改善箇所説明図②

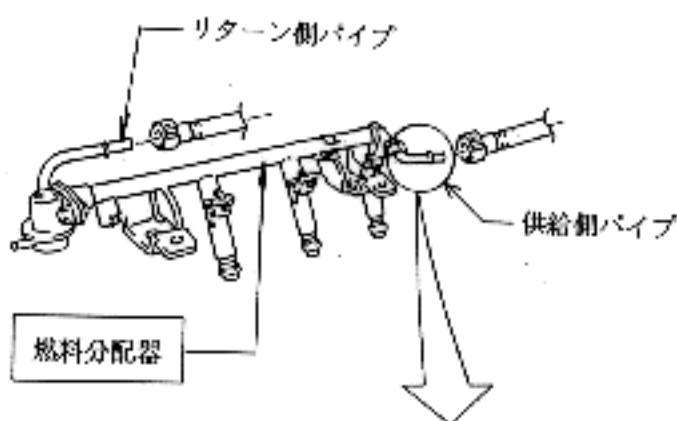
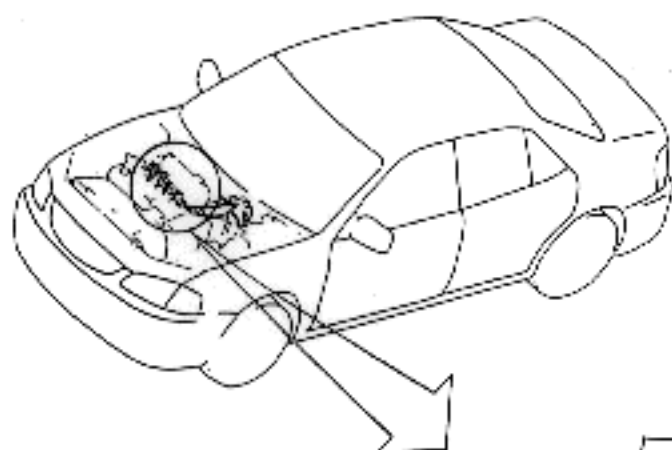
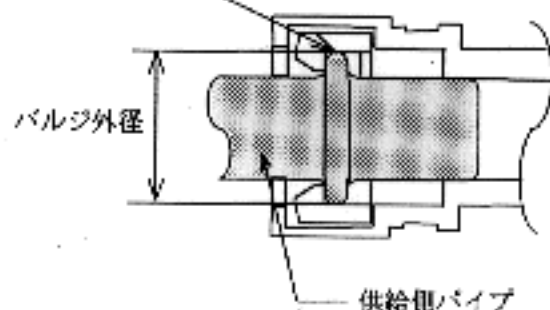
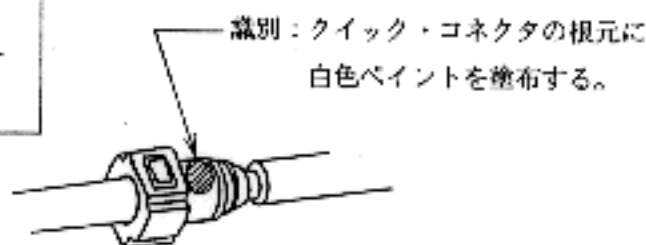
基準不適合発生箇所

原動機の各気筒に燃料を分配する燃料分配器の供給側パイプの一部に寸法（バルジ外径）が不適切なものがあり、そのままの状態で使用を続けると当該継手部のクイックコネクタが抜けて燃料が漏れ、最悪の場合、火災に至るおそれがある。

改善の内容

全車両点検し、当該パイプの寸法が規定外の場合は燃料分配器を良品と交換する。

注：□は、交換部品を示す。
